DP 580

**Tillägg till
PLANBESKRIVNING OCH PLANBESTÄMMELSER**

Ändring av del av "Ändring av stadsplan för del av Björknäs, fastigheterna Björknäs 1:147, 27:1 m.fl." (S356), i Boo, Nacka kommun.

**Enkelt planförfarande
Upprättad på planenheten i maj 2015, reviderad oktober 2015,
justerad december 2015**

Kartbilaga med gränsen för:

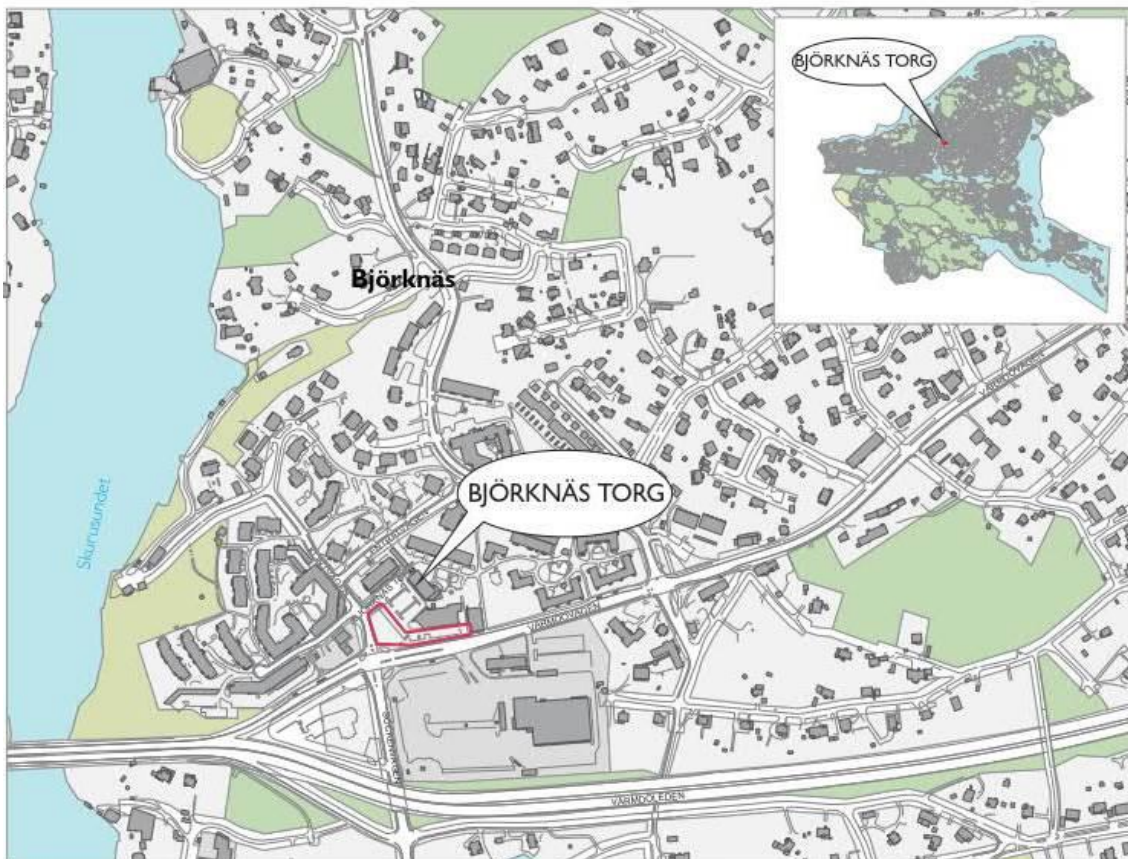
Plankartan ändras enligt nedanstående redovisning och förklaring.

-  Gräns för område där ändring ska gälla (se kartbilaga med gräns i skalenlig karta).
-  Ny egenskapsgräns

Utgående planbestämmelse:

Med pl och punktprickning betecknad mark ska anordnas som planterat skyddsområde och får icke bebyggas eller användas för parkering.

Tillkommande planbestämmelser:

n₁ Ekar med en stamdiameter om 0,3 meter eller större, mätt 1,3 meter över mark, ska bevaras. Efter lovprövning kan träd som innebär fara för liv eller egendom få fällas med villkor att återplantering sker.

n₂ Minst 65 % av ytan ska bestå av genomsläppliga ytskikt.

Byggnad får inte uppföras.

a₁ Bygglovplikt gäller för markbeläggningen.
